60320-2-3

AMENDEMENT 1
AMENDMENT 1
2004-11

**Appliance coupler for household and
similar general purposes –**

**Part 2-3:
Appliance coupler with a degree of
protection higher than IPX0**

STANDARD SHEET C

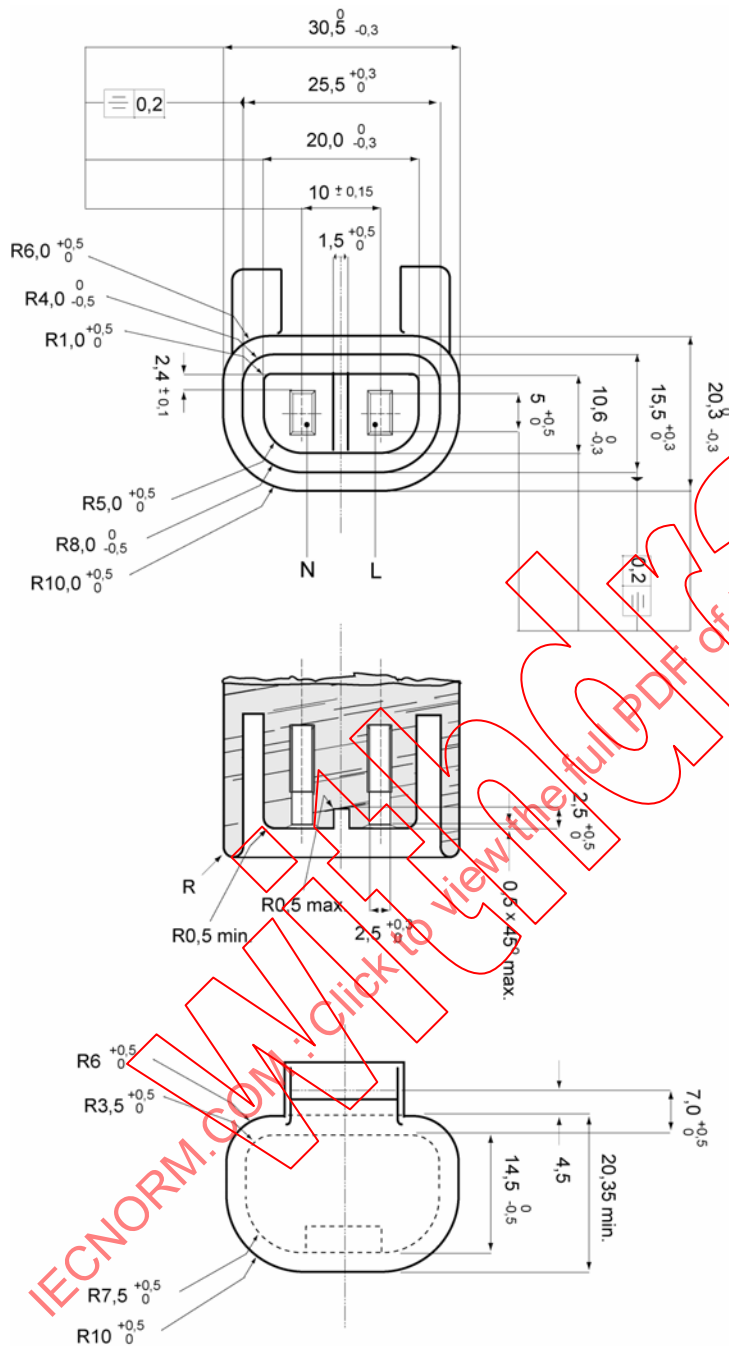
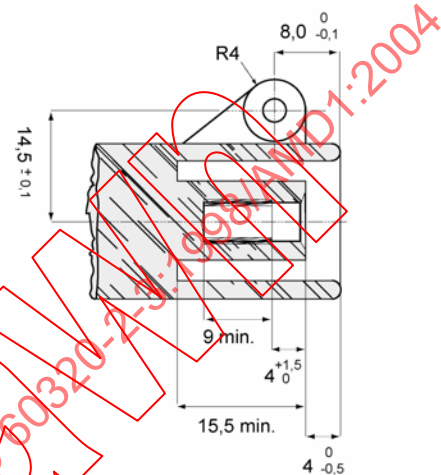
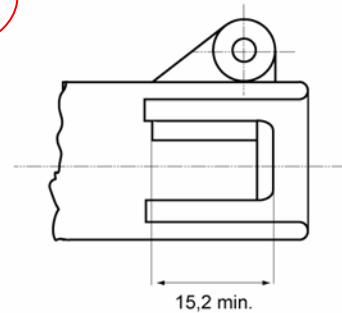
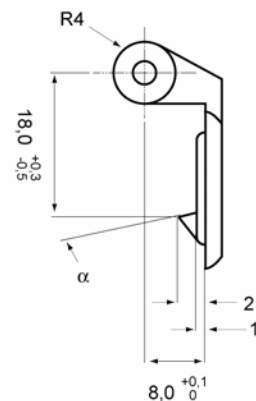
6 A 250 V CONNECTOR FOR COLD
CONDITIONS FOR CLASS II
EQUIPMENT, IP X4

Angle α is adjusted to suit the requirements of
13.105.
